「建築物の防火避難規定の解説 2012」アフターフォロー 質問と回答

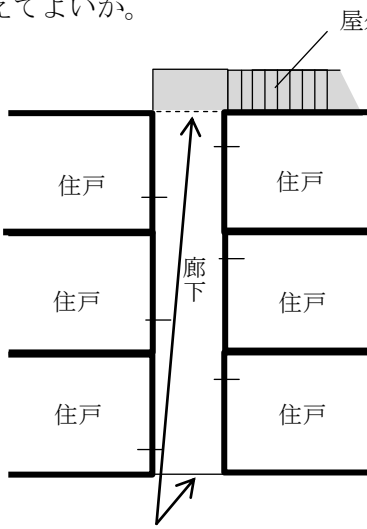
8	115 57	<p>屋外避難階段から1m未満の範囲に平屋建の附属開放型自転車置場(不燃材料で造られたもの)を設置した場合は、有効に外気に開放されている部分として扱えるか。</p>	<p>階段の腰壁手すりの上部で高さが1.1m以上の有効な開口部から水平距離で1m未満の部分に、当該建築物の屋根等が無い場合は、有効に外気に開放されている部分としてよい。(下図を参照のこと)</p>
